ESCLARECIMENTO 01 - Concorrência Eletrônica n. 41/2026

PROJETO ÁREAS À DEMOLIR (EDIFÍCIO SEDE)

RELATÓRIO FOTOGRÁFICO – INFRAESTRUTURA ELÉTRICA DO DATA CENTER E ÁREAS ADJACENTES

PLANTA BAIXA DEMOLIÇÃO - 3º PAVIMENTO
ESCALA ----- 1 : 50

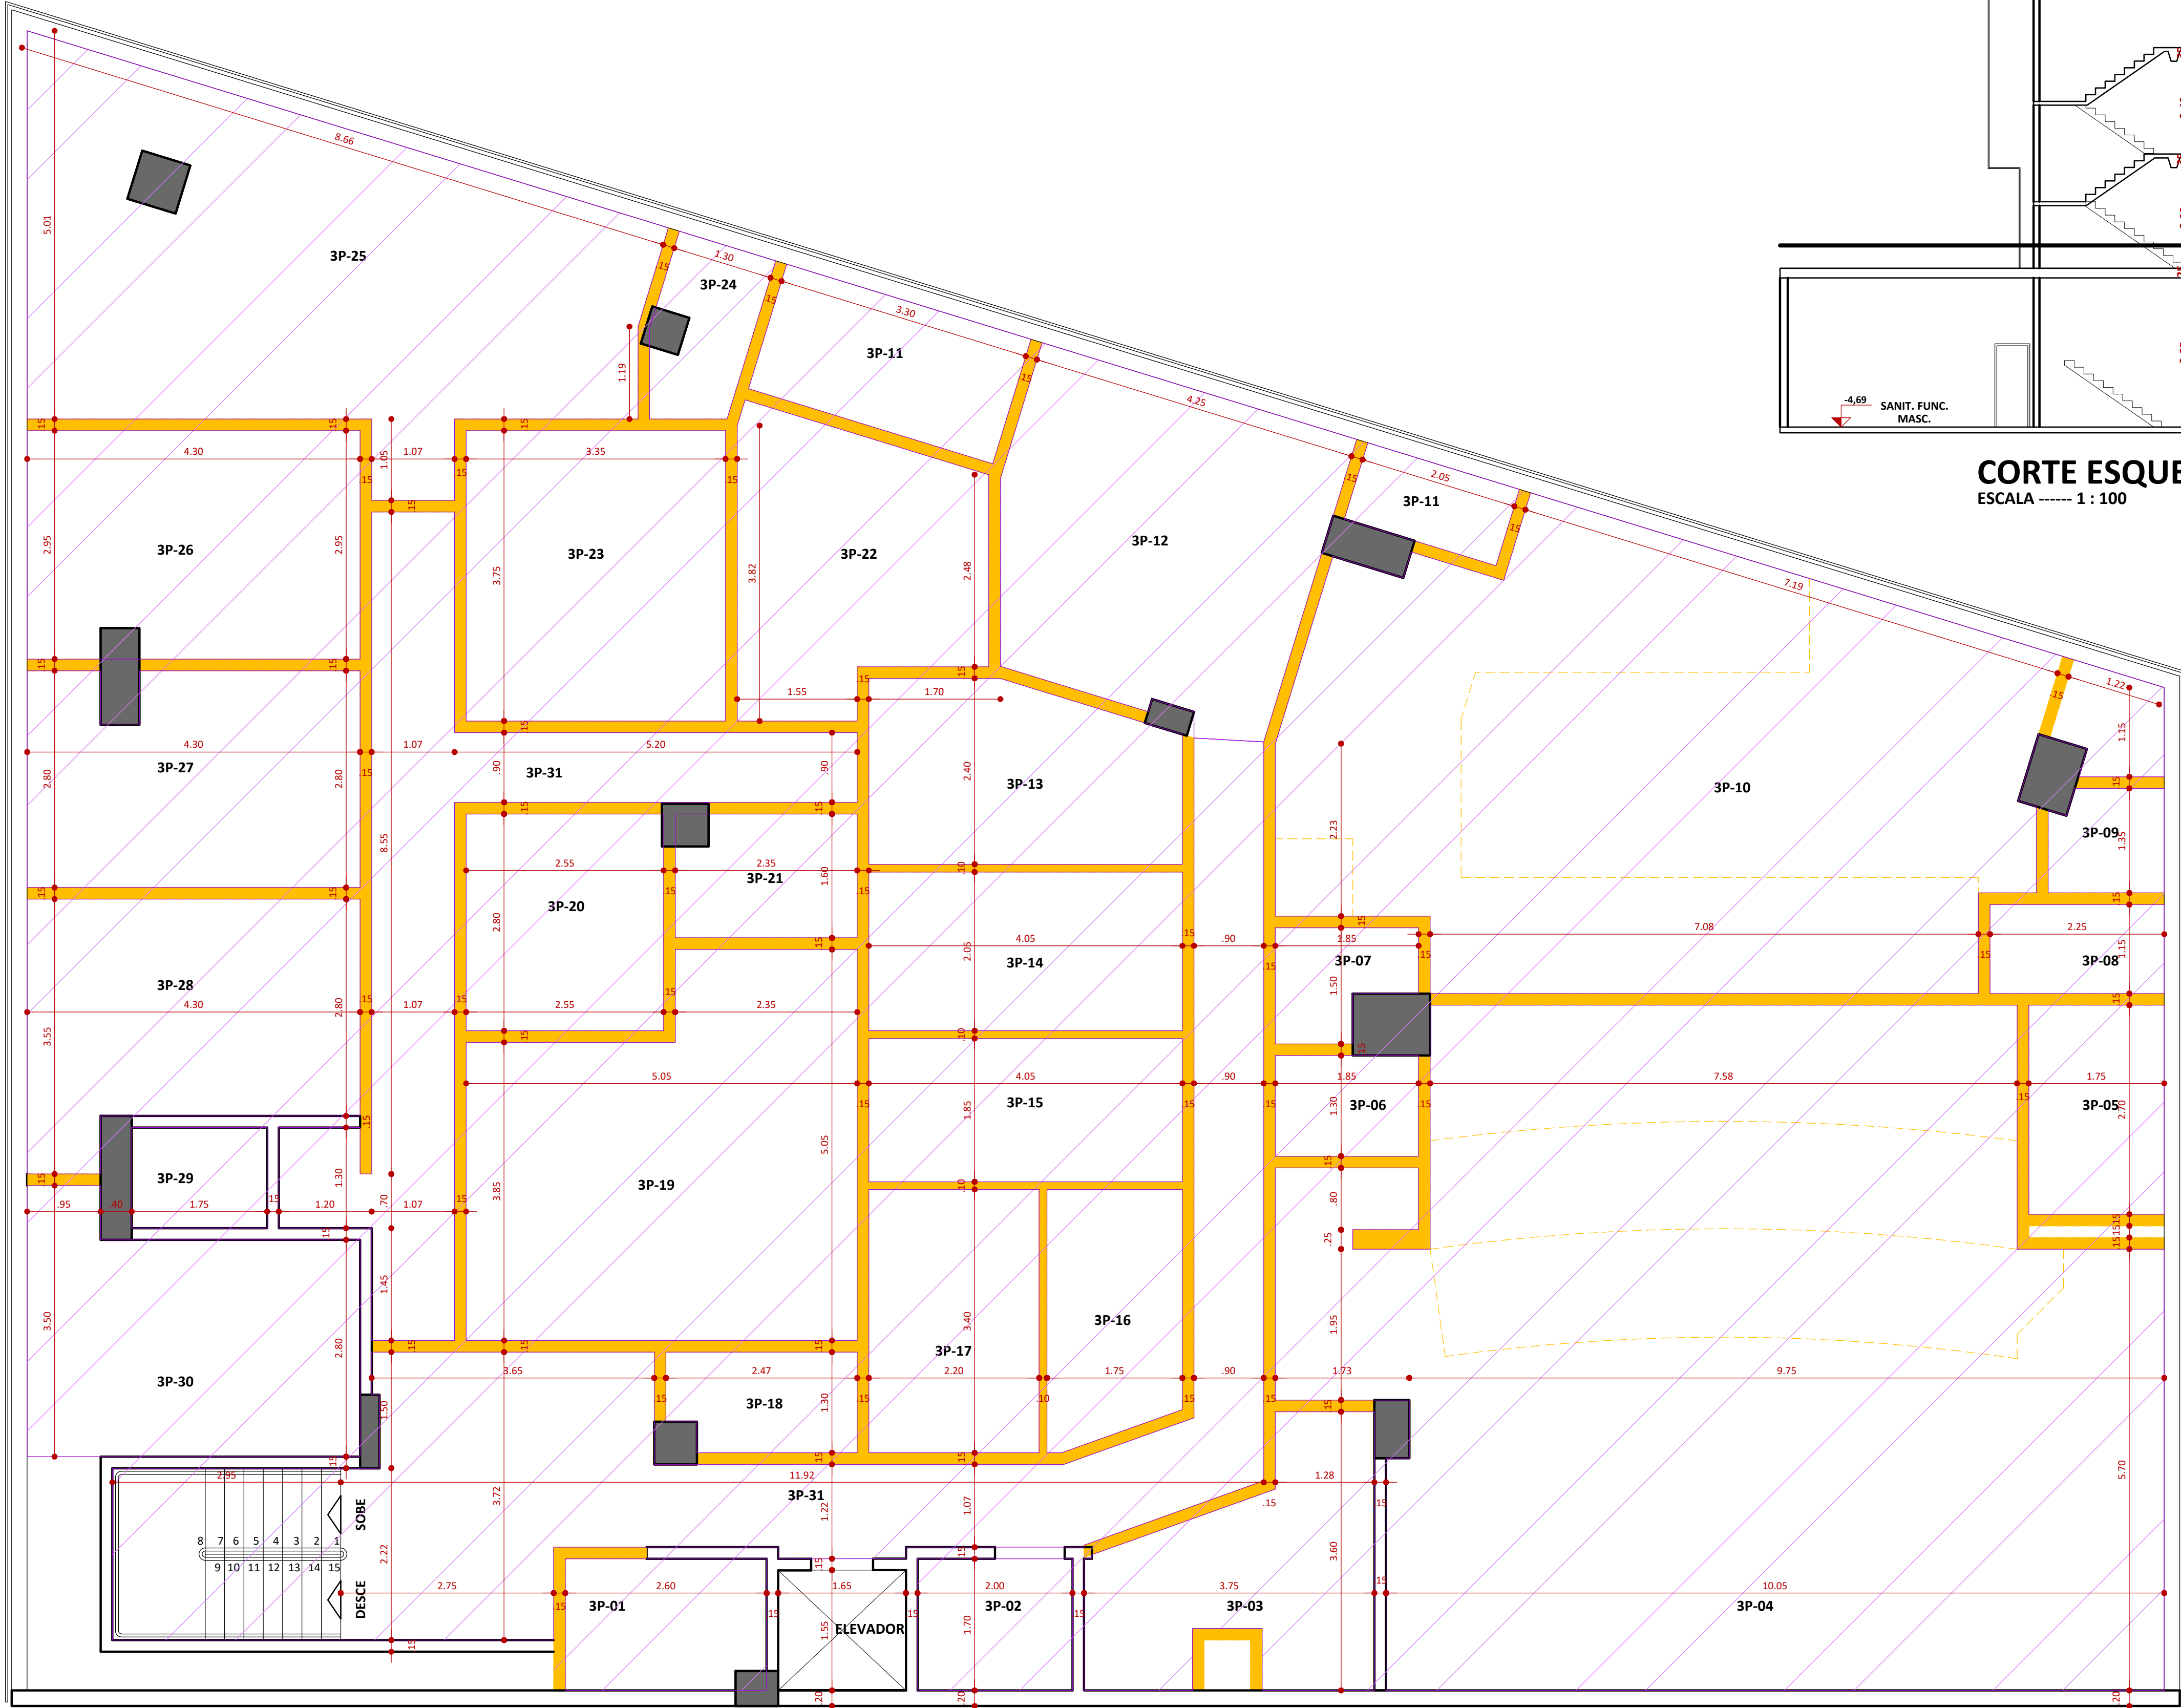
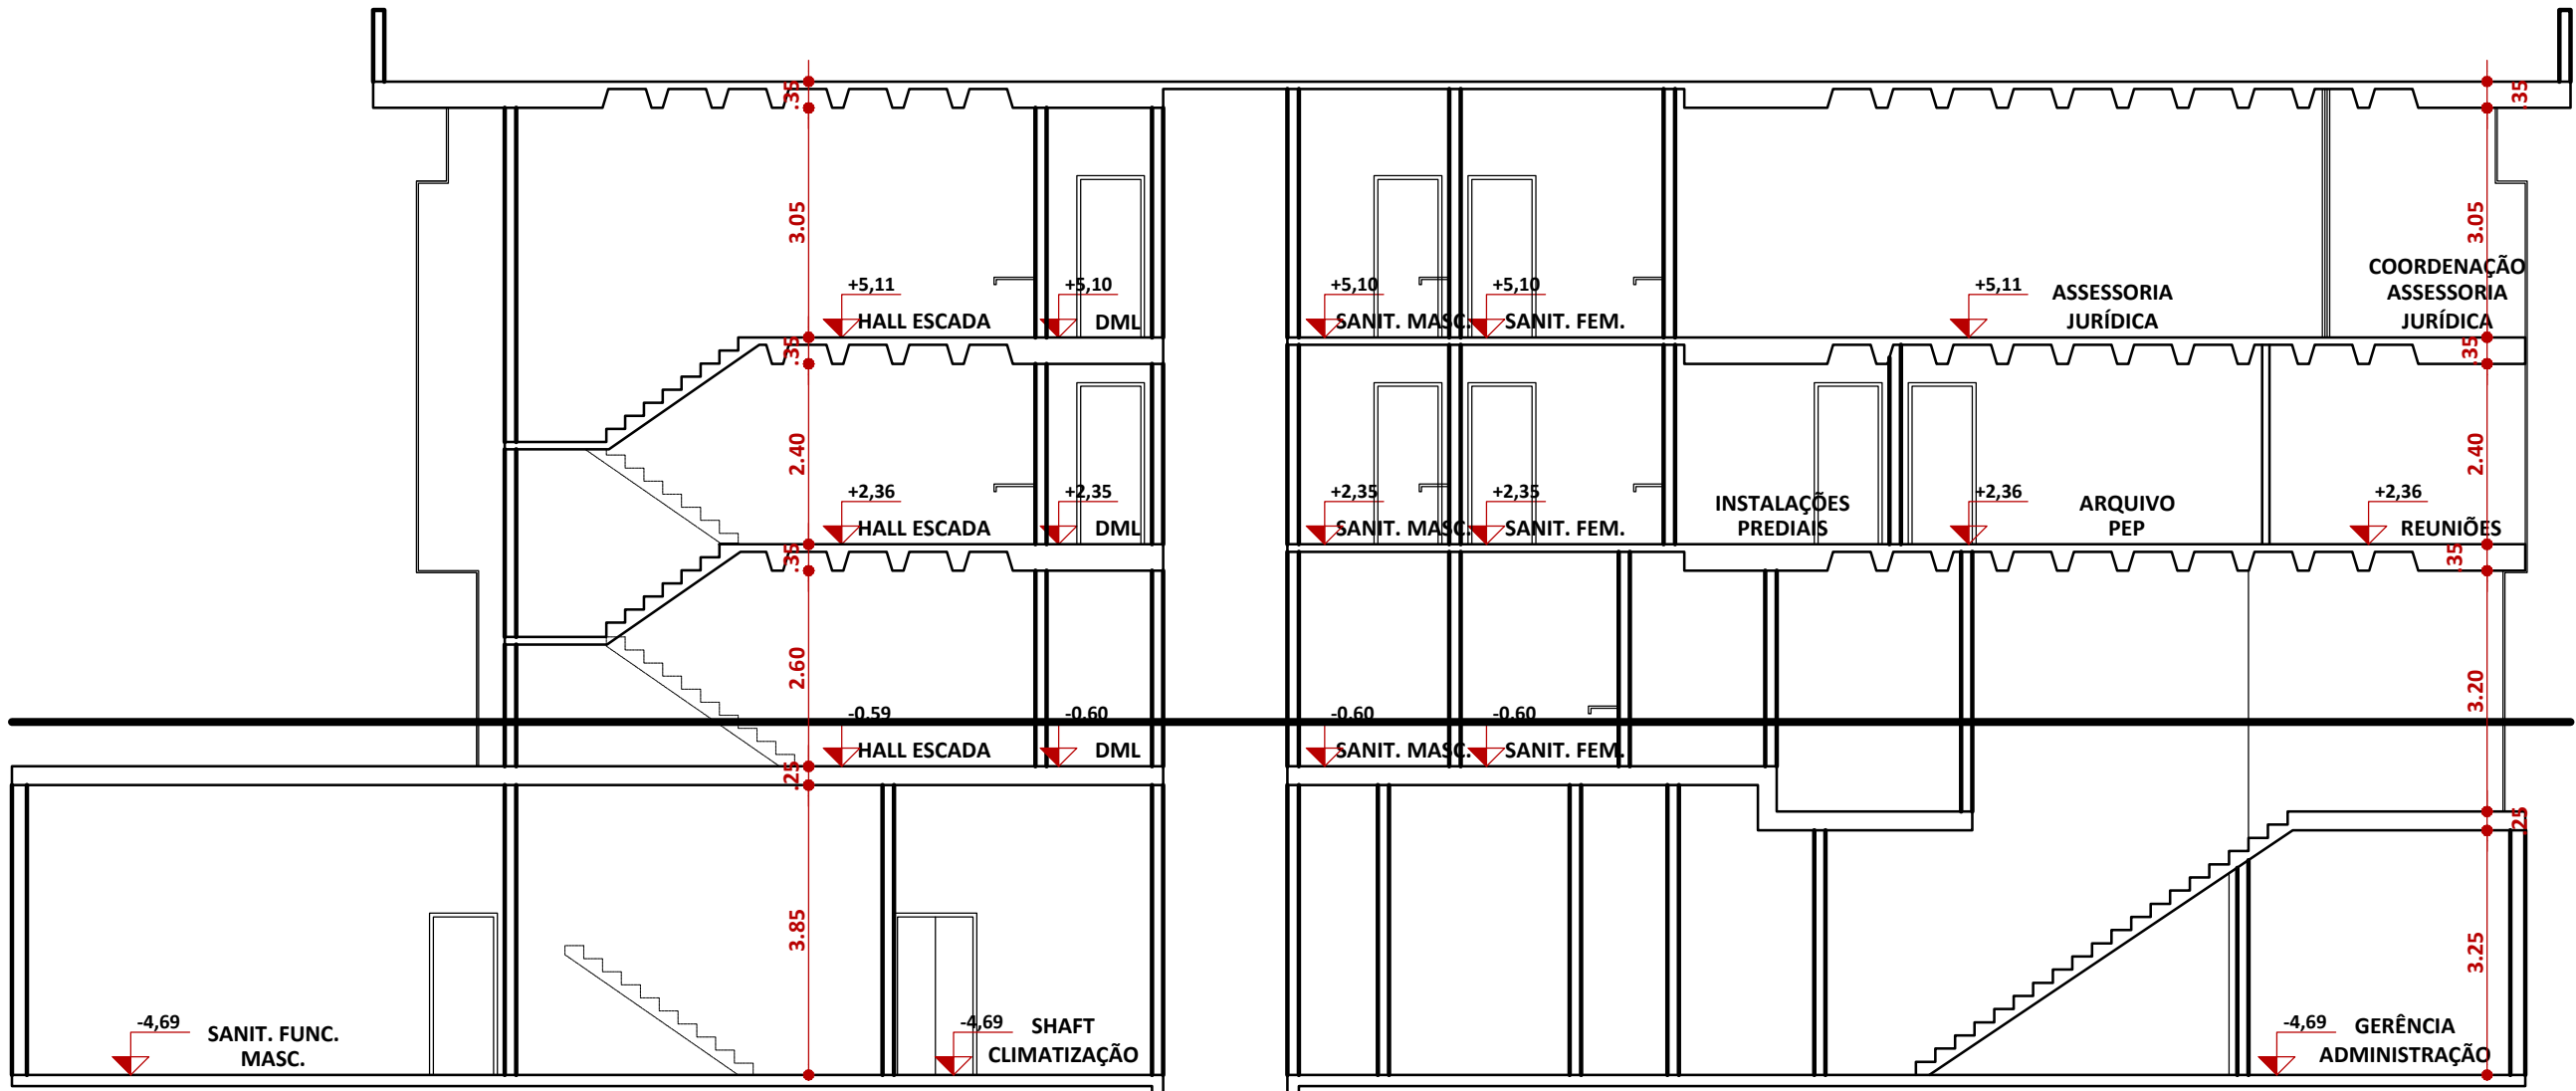
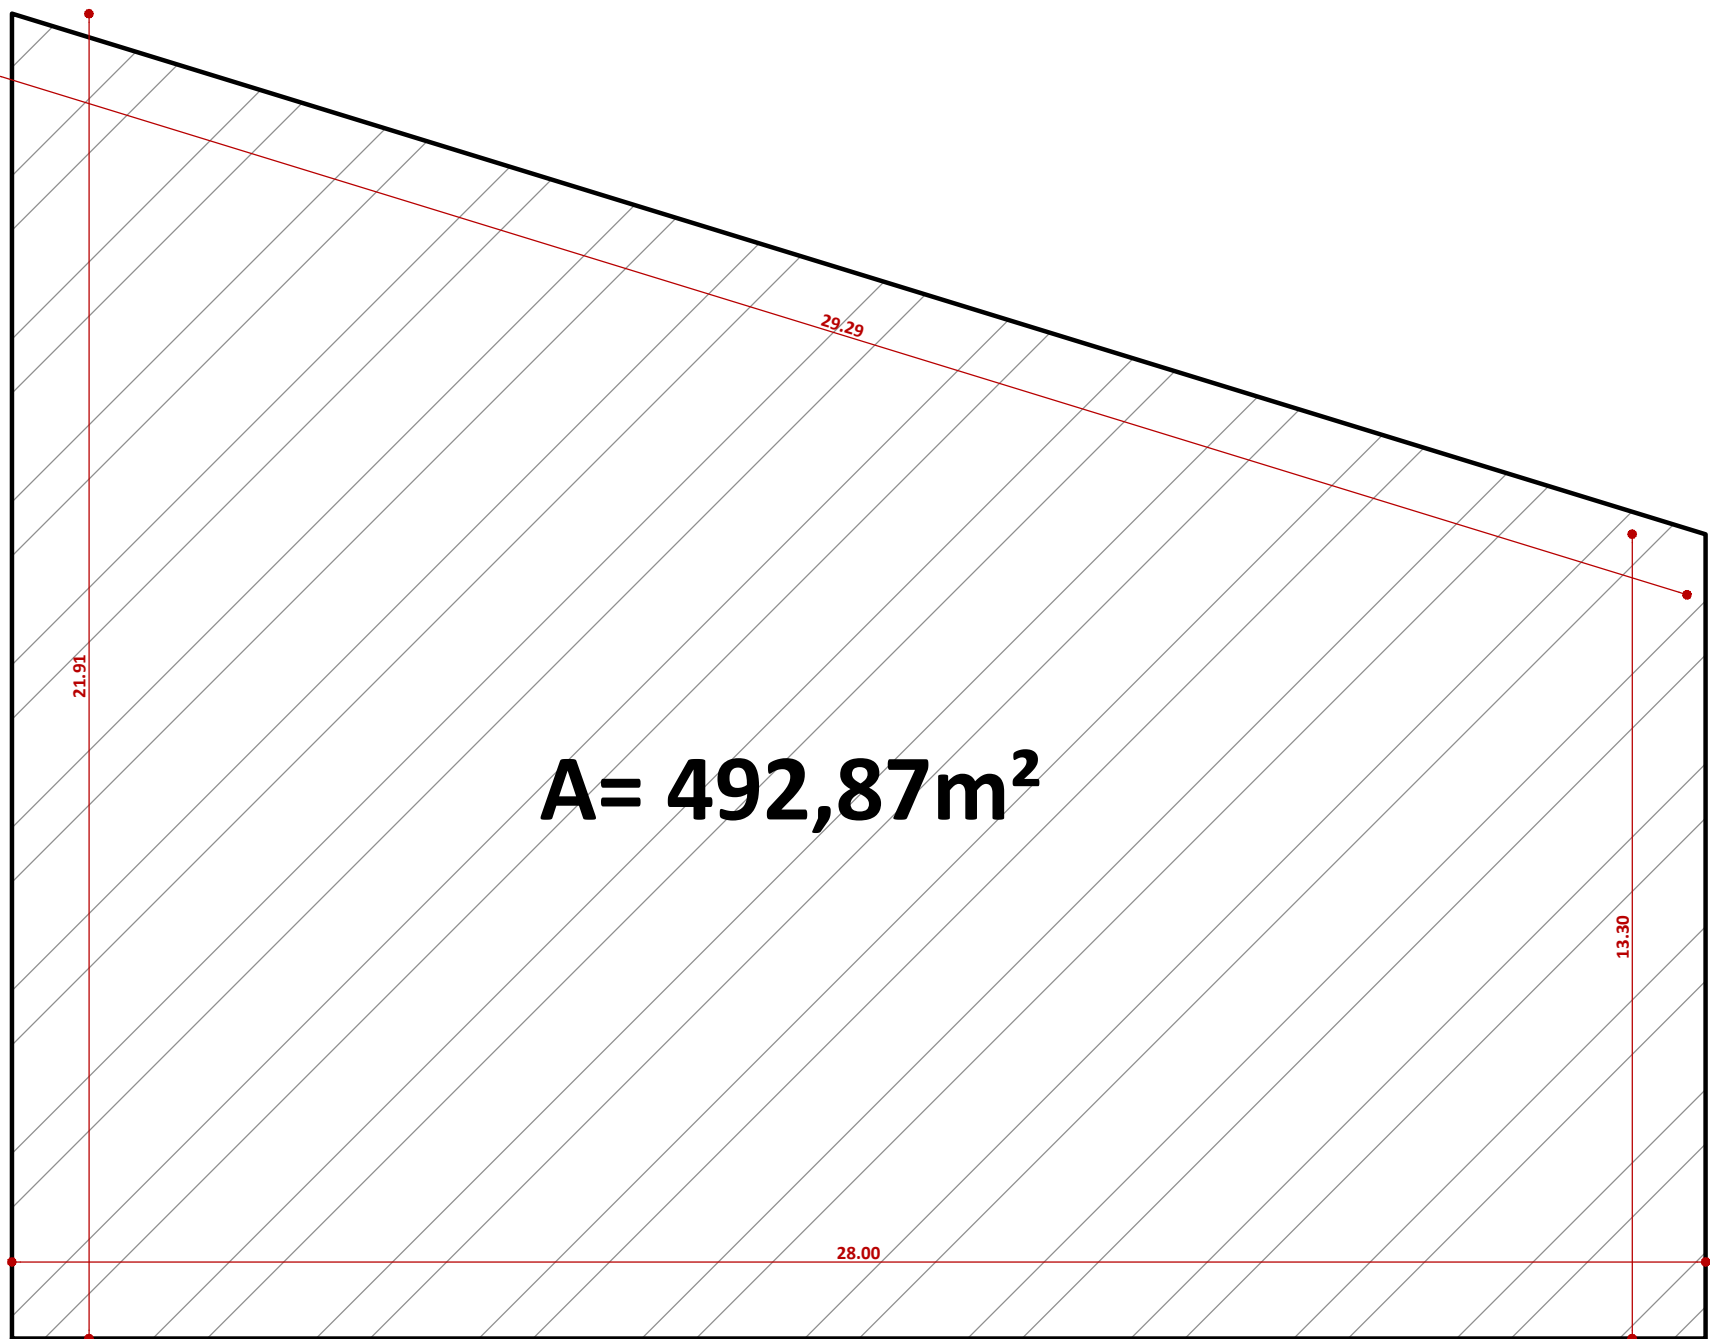
Identificamos que as plantas integrantes do edital não possuem indicações de escala e estão desprovidas de dimensões (cotas).

A ausência dessas informações impede que as licitantes realizem a quantificação precisa dos serviços de bota-fora. Como a planilha orçamentária prevê um quantitativo fixo de caçambas, a falta de dados impossibilita validar se tal quantitativo é suficiente para a execução integral do escopo, gerando risco de subdimensionamento e futuro pleito de reequilíbrio econômico.

A disponibilização das plantas com as devidas cotas e escalas, ou dos arquivos em formato editável (DWG).

Foram acrescentadas cotas e escala gráfica às plantas.

Projeto 04 planta indicativa de áreas a demolir – 3º pavimento
